柏崎刈羽原子力発電所 6 号炉及び 7 号炉

敷地周辺陸域の地質・地質構造に関するコメント回答

平成 27 年 6 月 19 日

東京電力株式会社

柏崎及びその周辺地域の褶曲形成史

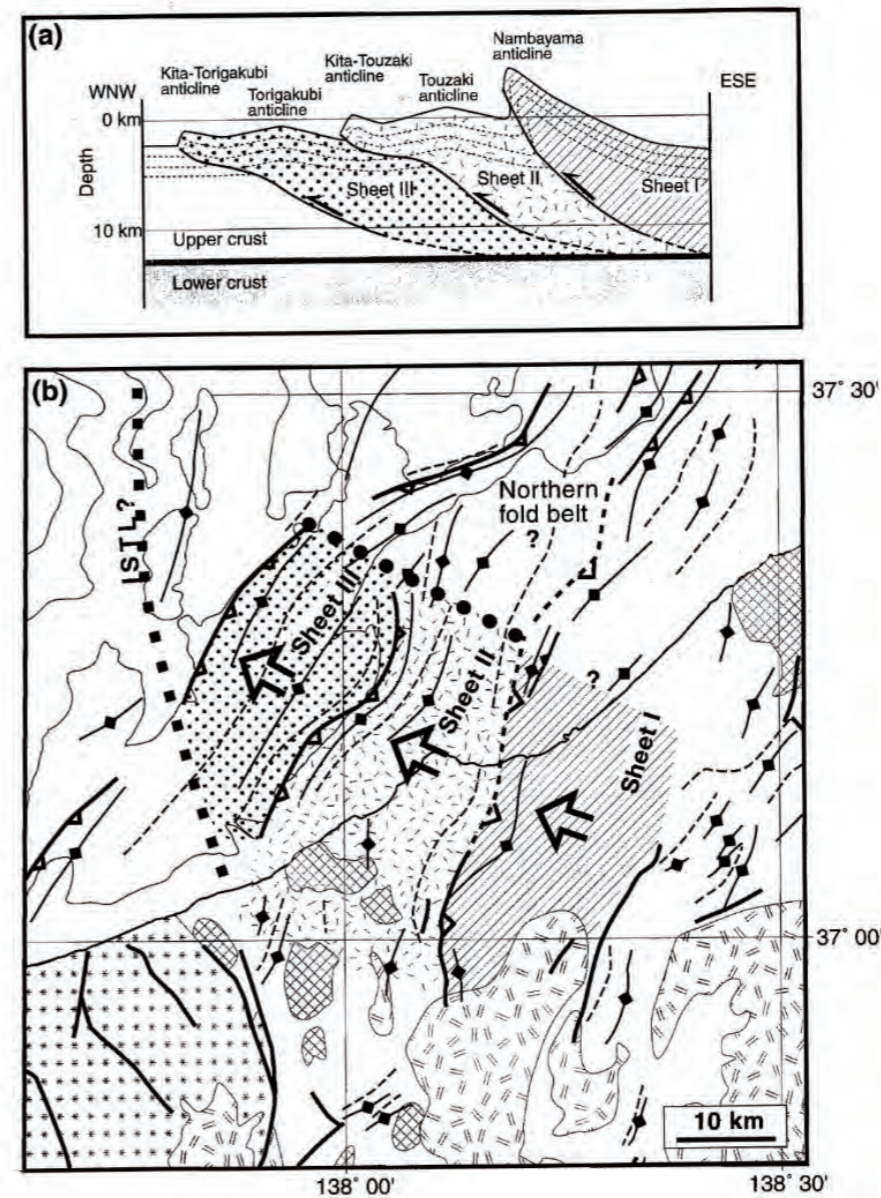
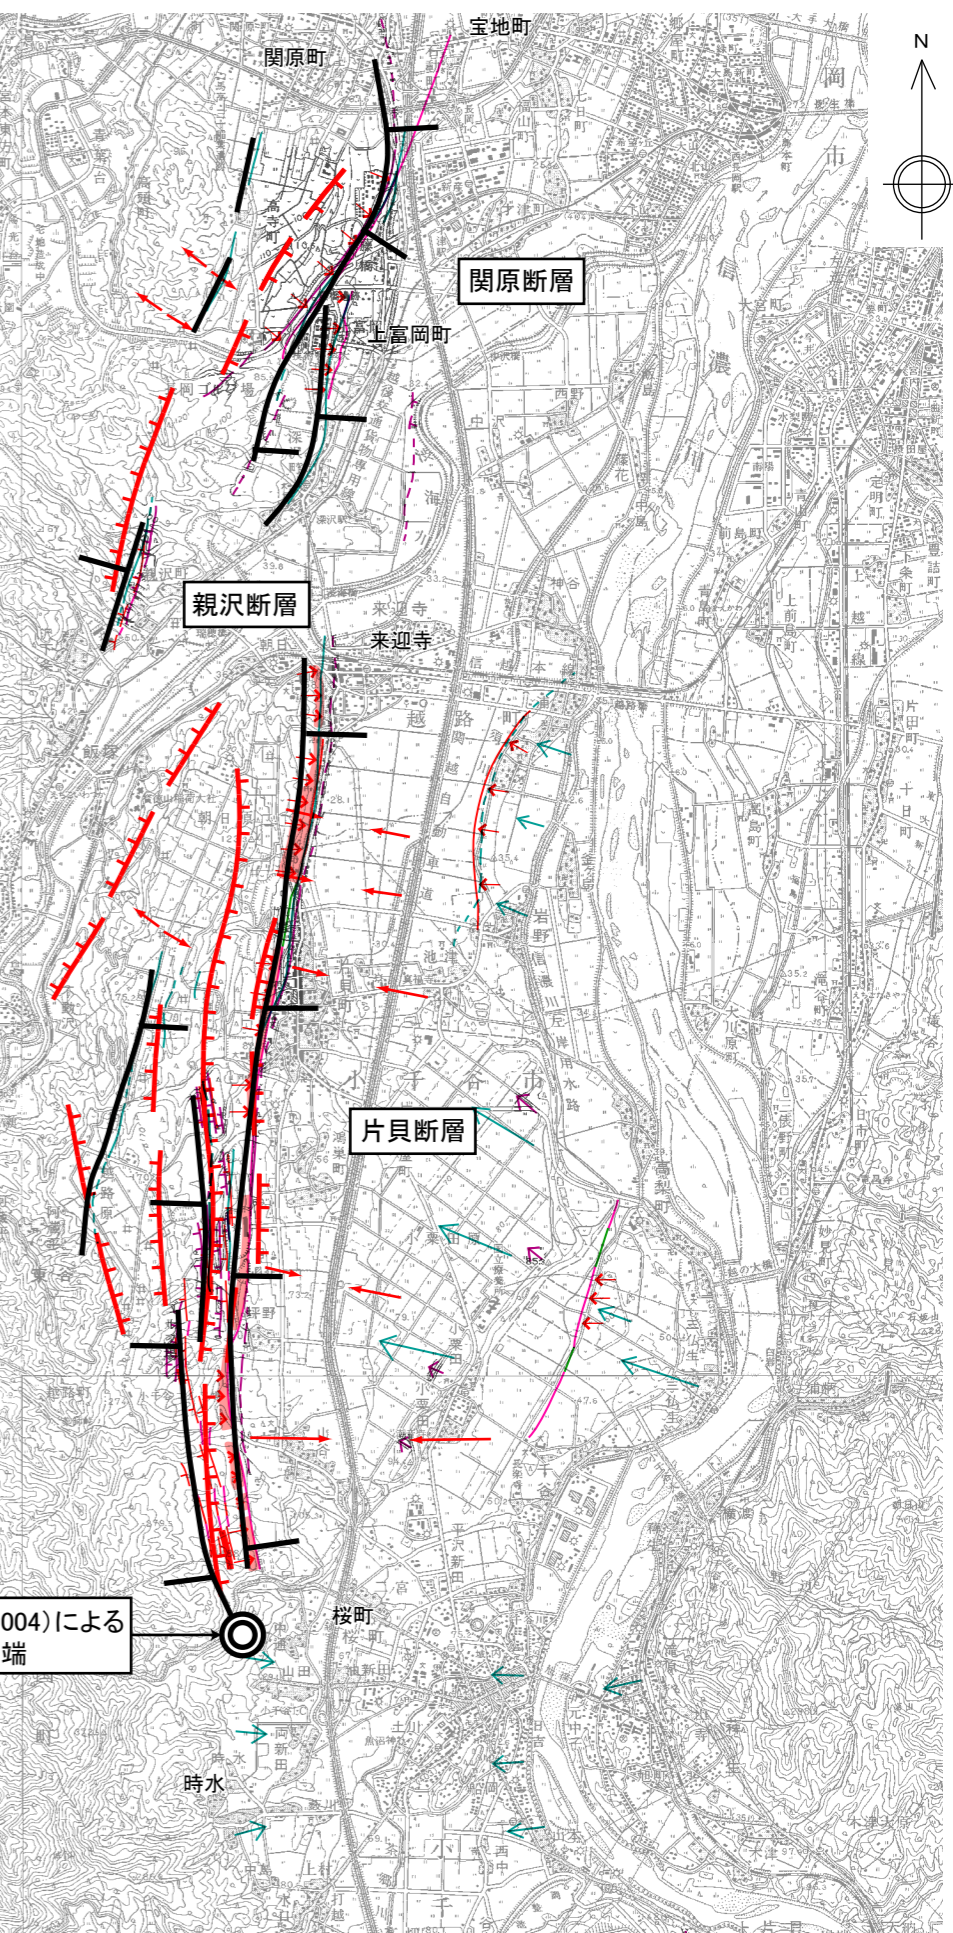
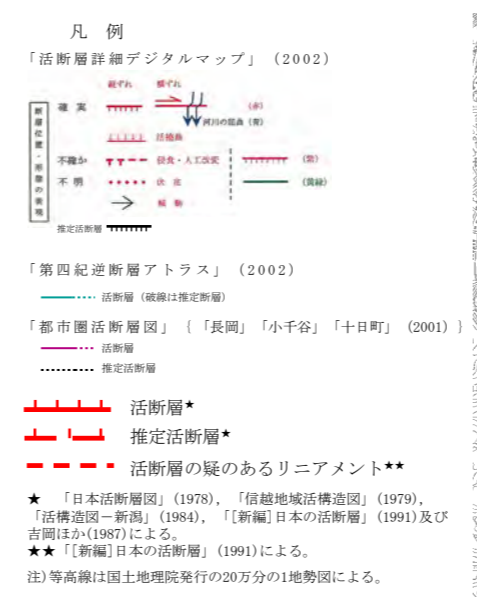
コメ ント	指摘時期
褶曲の形成史を説明すること。	H 2 7 / 4 / 1 0 審査会合

・陸域では岸ほか (1996) によって, 柏崎及びその周辺地域の褶曲域は, お互いに重複することなく, 少なくとも当地域に関する限り, 新第三紀末以降における褶曲運動は, その最盛期を西から東へ移動しながら進行しているようにみえるとしている。
 ・海域でも, OKAMURA (2003) によって, 活動域が場所を変えているとされ, 陸域とは逆にスラストの活動域が南東側から北西側に移動しているとされている。

片貝断層の文献調査結果

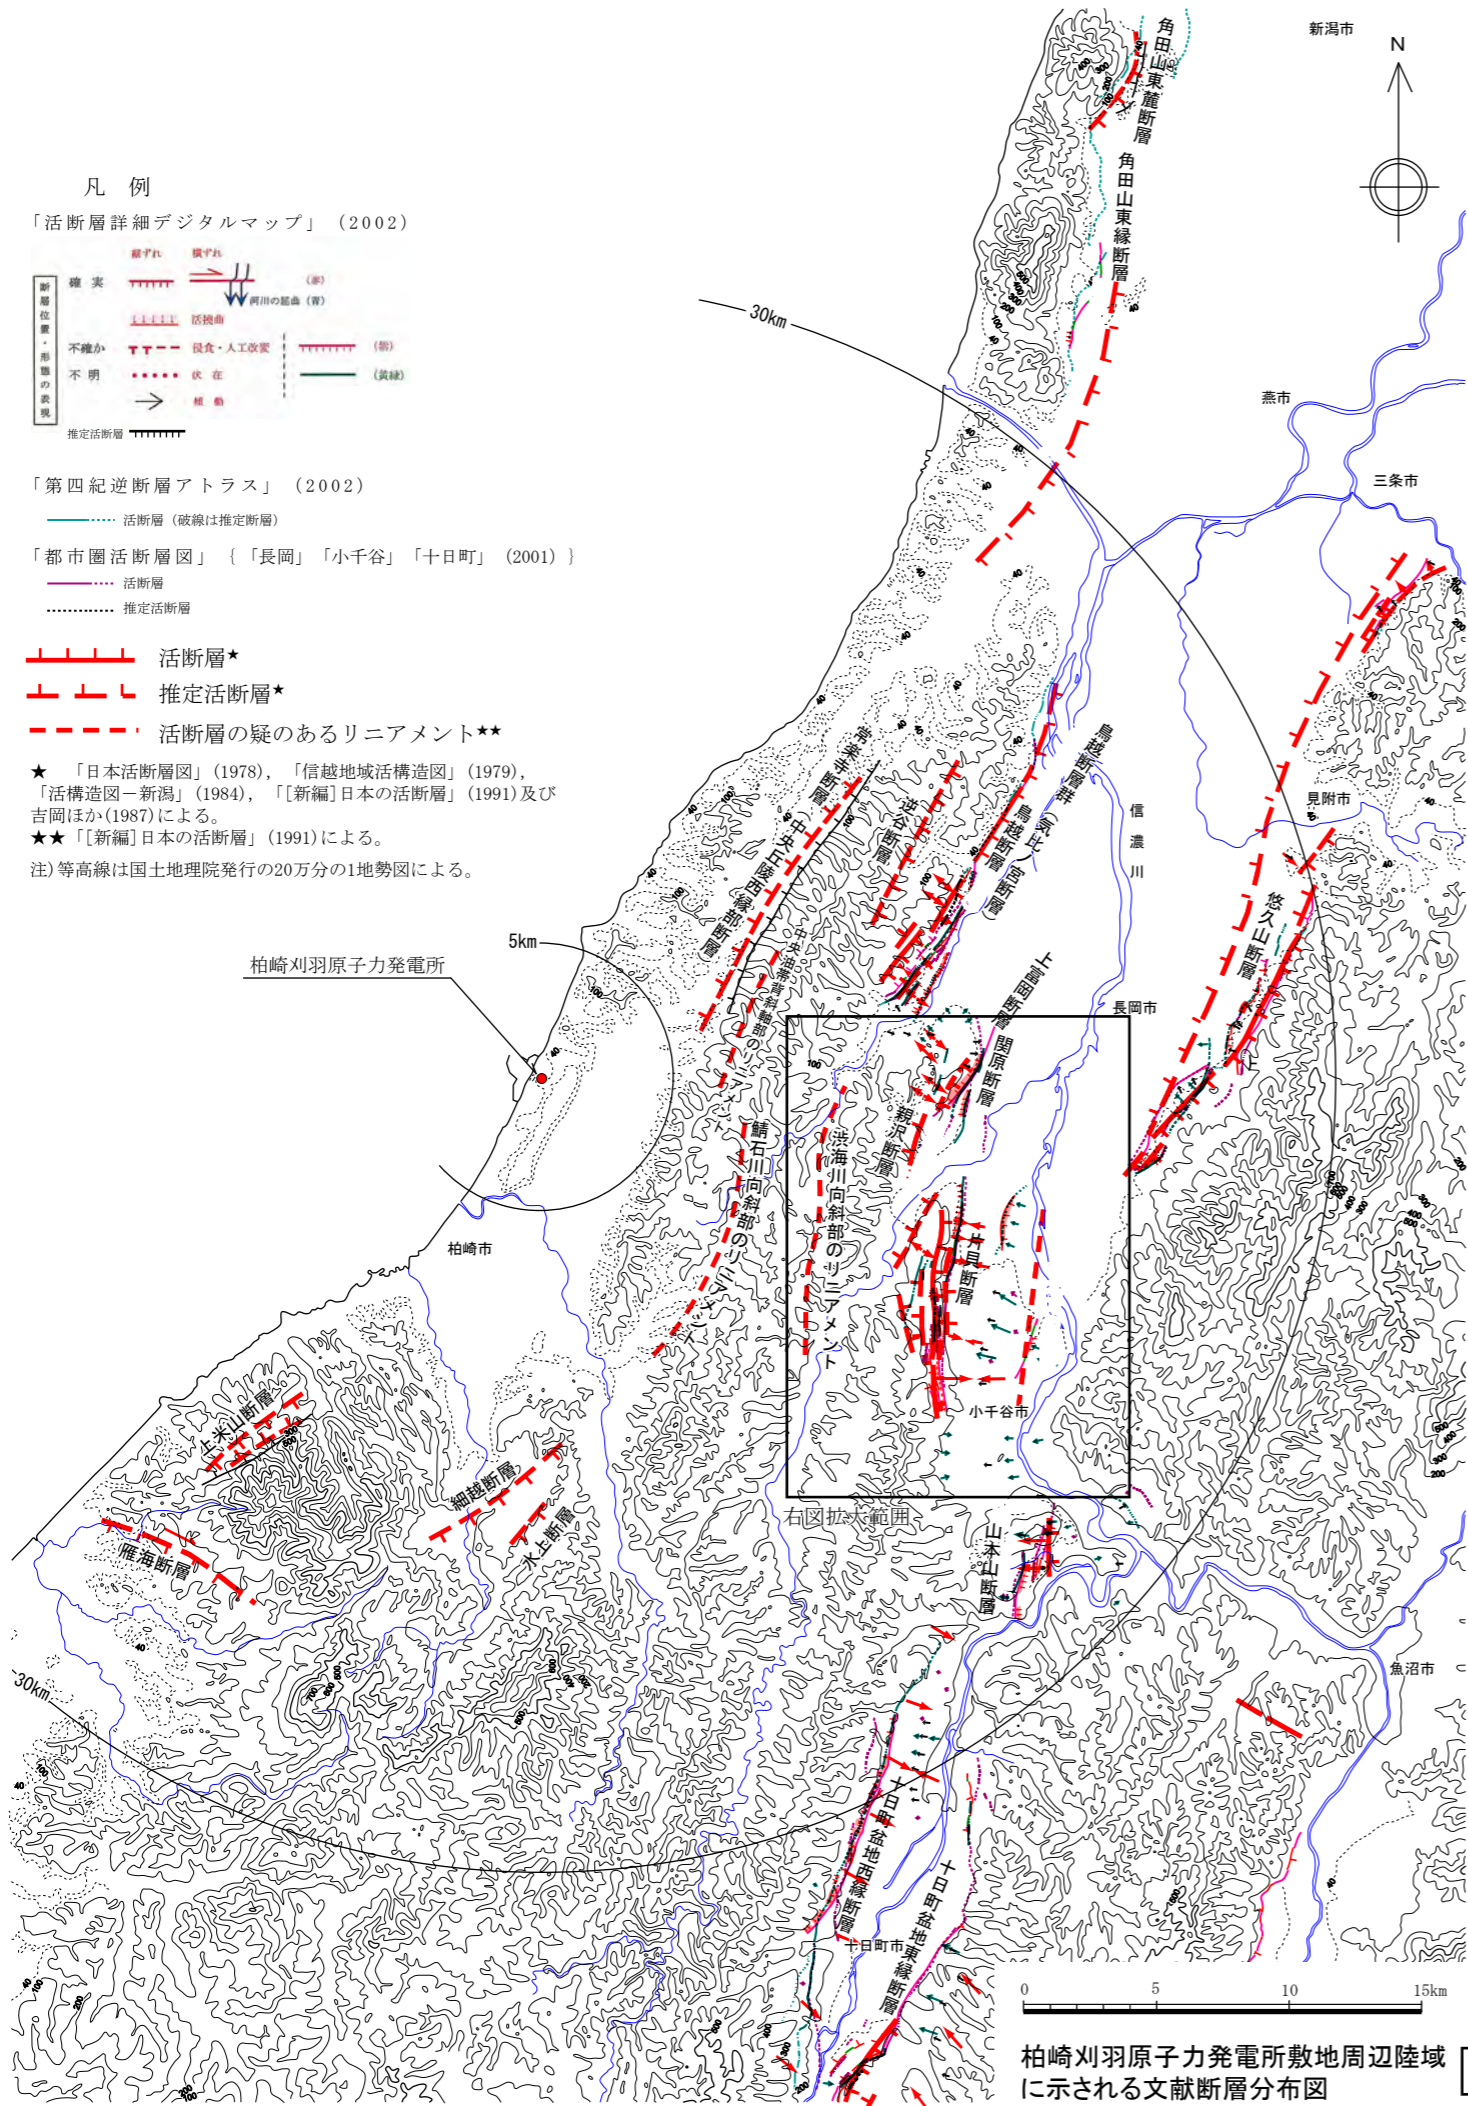
コメ ント	指摘時期
片貝断層の南端の妥当性について詳細説明をすること。	H 2 7 / 4 / 1 0 審査会合
片貝断層の南端に関連してKa07-P2・P1測線のテフラ層準の設定根拠を説明すること。	H 2 7 / 4 / 1 0 審査会合

・いずれの文献においても片貝断層の南端部は小千谷市桜町付近とされている。

十日町断層帯南端の評価

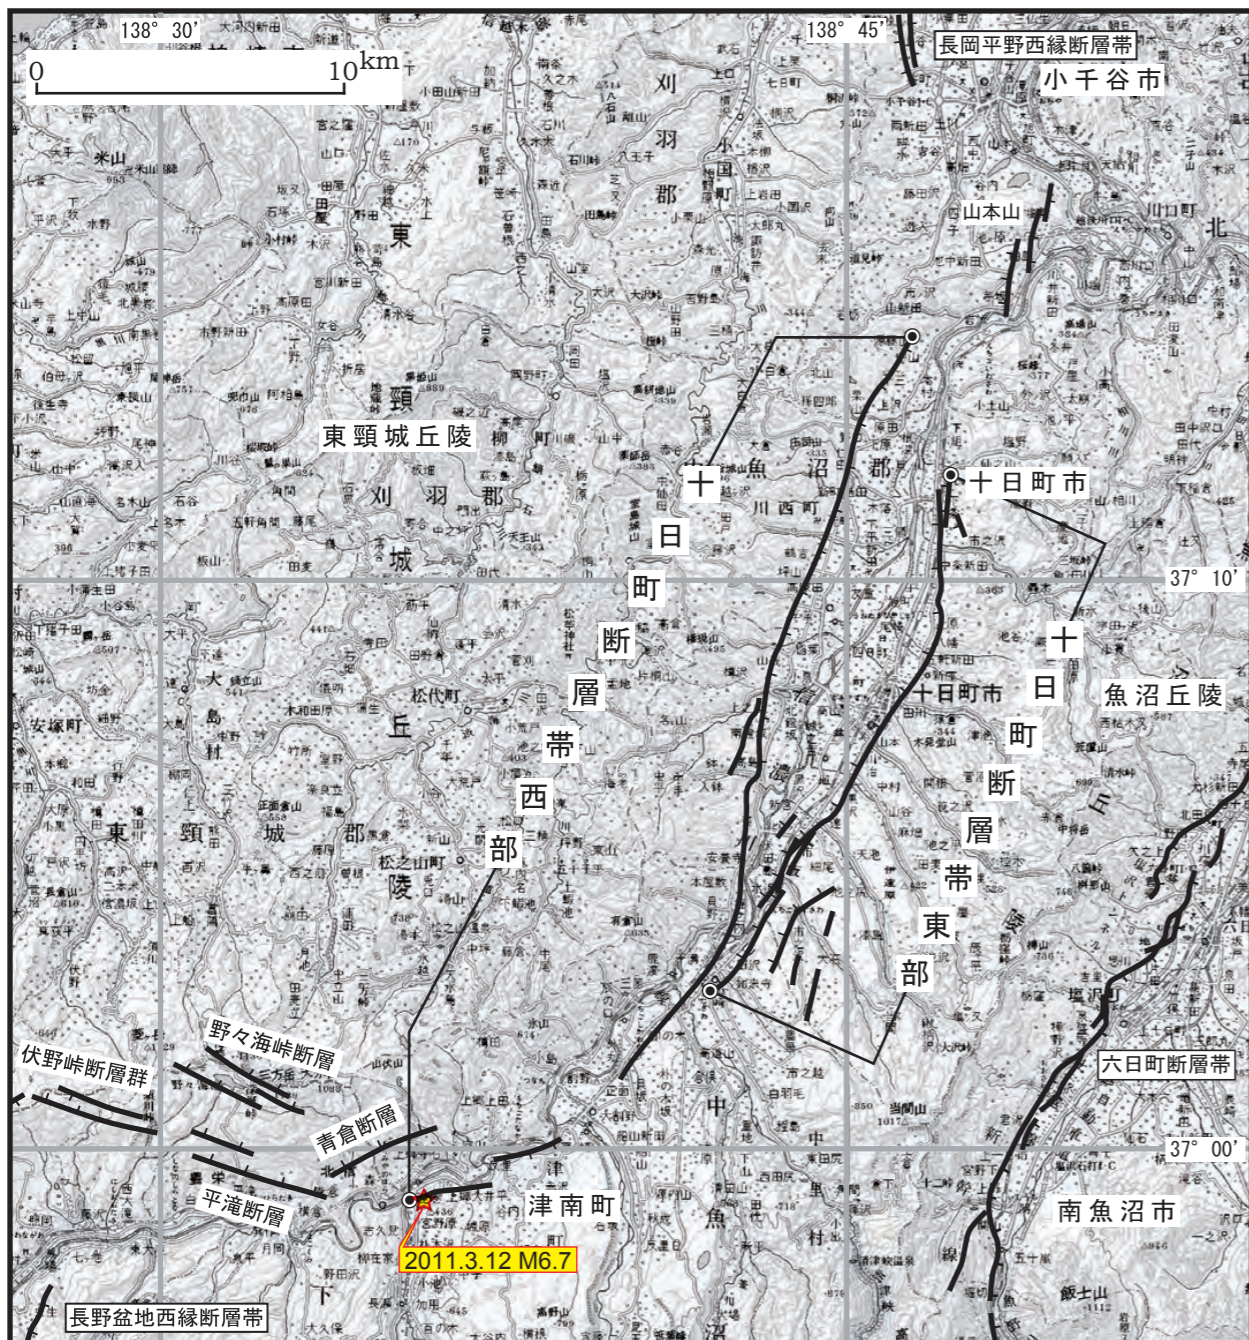
コメ ント	指摘時期
十日町断層帯西部の南端について説明をすること。	H 2 7 / 4 / 1 0 審査会合

・地震調査研究推進本部(2010)によると、十日町断層帯は、変位の向きが異なることから、十日町断層帯西部と十日町断層帯東部に分けられるとしている。
・また、十日町断層帯西部の西方には、野々海峽断層、青倉断層、平滝断層及び伏野峠断層が分布するものの、走向及び変位のセンスが異なることなどから、同断層帯には含まれないとし、左図に示す位置を南端としている。

副次的な構造

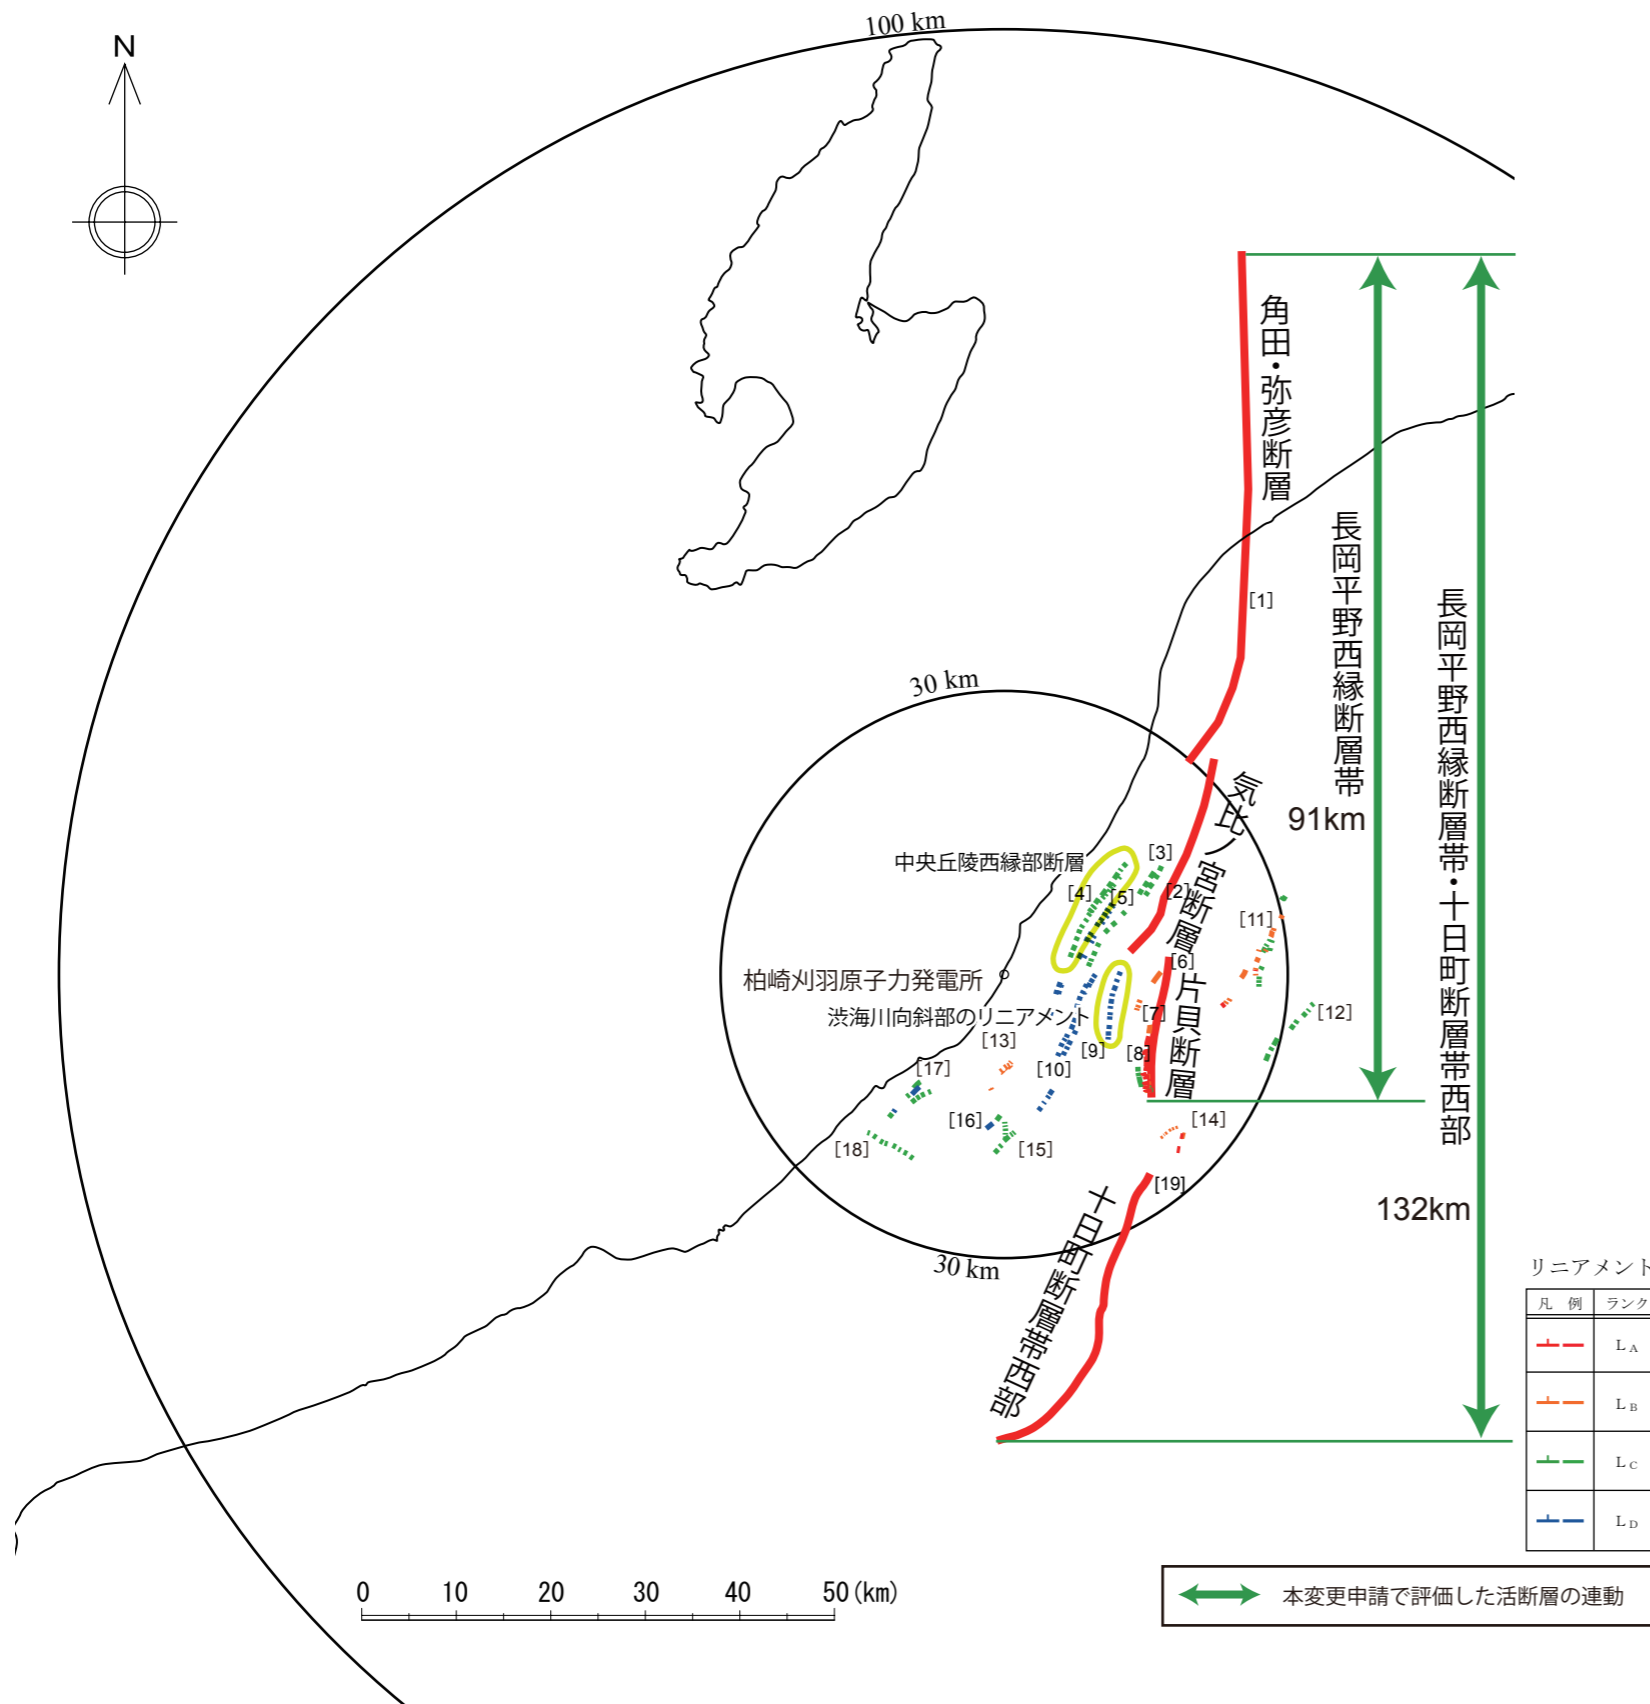
コ メ ン ト	指 摘 時 期
副次的な構造の詳細説明を行うこと。	H 2 7 / 4 / 1 0 審 査 会 合

・長岡平野西縁断層帯(片貝断層)の副次的な構造は、中央丘陵西縁部断層、上富岡断層、親沢断層、渋海川向斜部のリニアメントがある。
 ・このうち、上富岡断層と親沢断層は、片貝断層の北方に位置し、片貝断層の一部として活動性を考慮している。
 ・中央丘陵西縁部断層と渋海川向斜部のリニアメントについては、次ページ以降で詳細に説明する。
